DIREZIONE GENERALE ARCHEOLOGIA BELLE ARTI  
E PAESAGGIO  
SERVIZIO V

*Oggetto:* **ALESSANDRIA (AL) – Completamento del sistema di teleriscaldamento della Città di  
Alessandria.**  
Procedura riferita al Decreto legislativo n. 152/2006 – VIA  
Proponente: TELENERGIA S.r.l.  
Parere tecnico istruttorio della Direzione generale Archeologia, belle arti e paesaggio  
(ABAP).

L'immagine di base è tratta dall'elaborato denominato 3. QUADRO PROGETTUALE (cfr.S\_ SIA300.A p. 7).

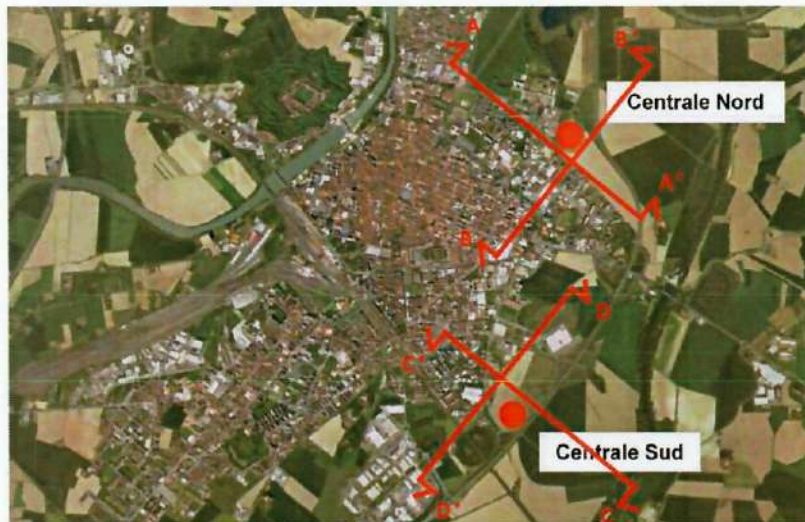
2. Sezioni ambientali, sia trasversali che longitudinali, redatte secondo opportune scale di rappresentazione, al fine di consentire la lettura sincronica delle Centrali Nord e Sud con il contesto circostante, in particolare e rispettivamente in relazione al Cimitero Urbano di Alessandria e al Forte Ferrovia (o Forte Guercio).

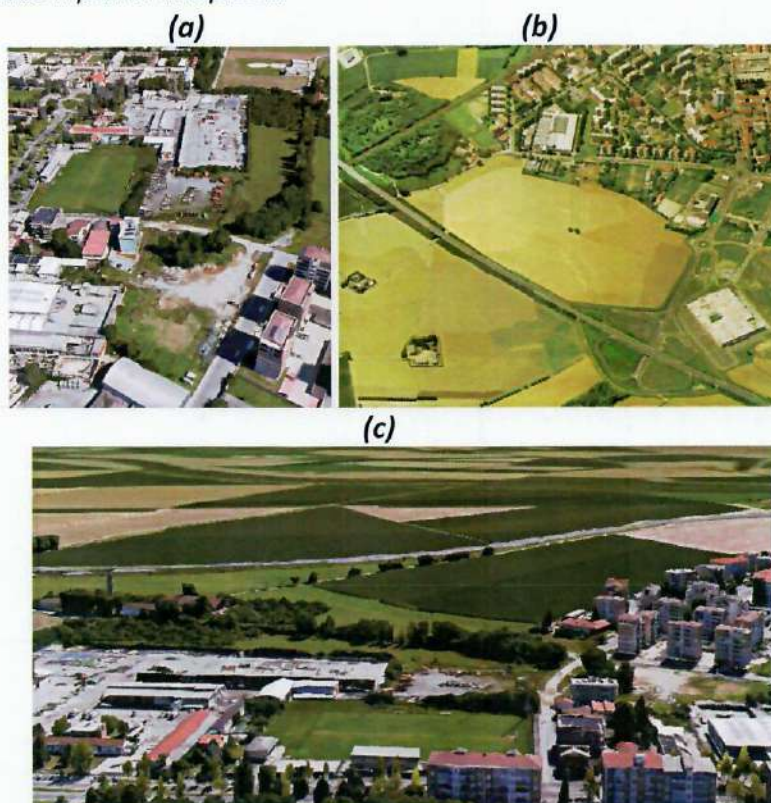
4. Fotoinserimenti finalizzati ad approfondire la verifica delle relazioni scenico percettive delle Centrali Nord e Sud con il contesto paesaggistico, in particolare valutando i possibili effetti detrattori generati dalla presenza delle Centrali sulle visuali panoramiche o dei beni architettonici presenti nelle vicinanze – con particolare riferimento al Forte Ferrovia (o Forte Guercio) e al Cimitero Urbano di Alessandria –, anche valutando un'eventuale estensione delle misure di mitigazione e di compensazione paesaggistica; per le predette fotosimulazioni - oltre ad essere impiegate le viste a volo d'uccello riportate nell'elaborato denominato Quadro Ambientale 4.9 PAESAGGIO (di cui si riportano alcune immagini di seguito a solo titolo esemplificativo,

evidenziando che nelle stesse non si rinvergono le opere già esistenti della Centrale Sud) - si chiede di scegliere ulteriori punti di vista che siano in grado di esplicitare la visibilità effettiva dell'intervento anche a lunga distanza e non solo di tipo ravvicinato come quelle proposte nell'elaborato denominato "Relazione visualizzazioni render" (cfr. elaborati B1\_ARCH\_V015.A, pp. 3-5 e B2\_ARCH\_V016.A, pp. 3-5). Tali fotoinserti dovranno essere in grado di commisurare l'effettivo impatto visivo delle Centrali Nord e Sud in relazione alle aree circostanti. Ciascuna fotosimulazione dello stato di progetto dovrà essere affiancata dalla rispettiva immagine che riporta lo stato di fatto, al fine di consentire un immediato raffronto delle modifiche apportate allo stato dei luoghi, e, inoltre, dovrà essere corredata da una keyplan di riferimento sulla quale dovrà essere indicato il punto di ripresa.
